شماره: ۷

نوع خودرو: تندر ۹۰

اطلاعیه فنی

موضوع: تغییرات در سیستم ترمز ABS خودروهای تندر ۹۰

POLE

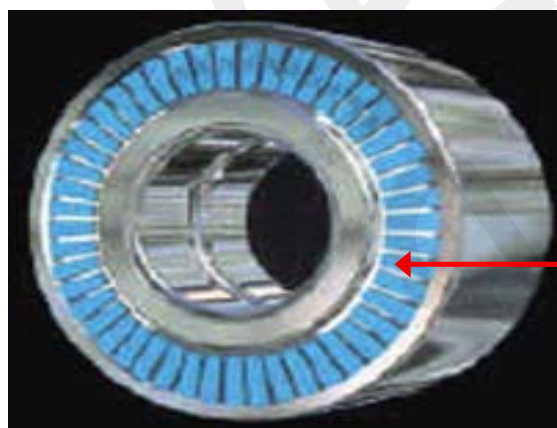
- ۱- بلوک هیدرولیکی سیستم ترمز ABS با Target ۴۴ پل (pole) با شماره سریال ۲۱۱۰۲۶ به بلوک هیدرولیکی با Target ۴۸ پل با شماره سریال ۲۱۱۶۴۸ تغییر یافته است.
- ۲- قطعه Target مربوط به چرخ های جلو (کیت کامل بلبرینگ چرخ جلو) با شماره سریال ۲۱۰۲۰۱ به شماره سریال ۲۱۱۹۳۱ تغییر یافته است.
- ۳- قطعه Target مربوط به چرخ های عقب (کاسه چرخ عقب) با شماره سریال ۲۱۰۲۲۹ به شماره سریال ۲۱۱۶۳۷ تغییر یافته است.

تذکر: بلوک هیدرولیک با Target ۴۸ پل قابل برنامه ریزی برای هر دو مدل ۴۴ پل و ۴۸ پل می باشد، لذا از تاریخ فوق به بعد تامین کننده قطعه فقط از نوع ۴۸ پل را تامین خواهد کرد.

- هنگام تعویض بلوک هیدرولیک در صورتیکه از قطعه با شماره سریال ۲۱۱۶۴۸ استفاده شود، می بایست حتماً هنگام برنامه ریزی اولیه (Configuration) تعداد پل ها توسط دستگاه Clip، ۴۴ پل انتخاب شود (در صورت استفاده از قطعه با شماره سریال ۲۱۱۰۲۶، سیستم به صورت پیش فرض ۴۴ پل را در نظر می گیرد).
- برای تعویض قطعات Target چرخ های جلو و عقب به دلیل رعایت موارد ایمنی حتماً می بایست از قطعات با شماره سریالهای زیر استفاده شود:

- هنگام تعویض بلوک هیدرولیک، می بایست حتماً از بلوک هیدرولیک ۴۸ پل با شماره سریال ۲۱۱۶۴۸ استفاده شود و هنگام برنامه ریزی اولیه تعداد پل ها توسط دستگاه Clip، ۴۸ پل انتخاب شود.
- برای تعویض قطعات Target چرخهای جلو و عقب به دلیل رعایت موارد ایمنی می بایست حتماً از قطعات با شماره سریالهای زیر استفاده شود:
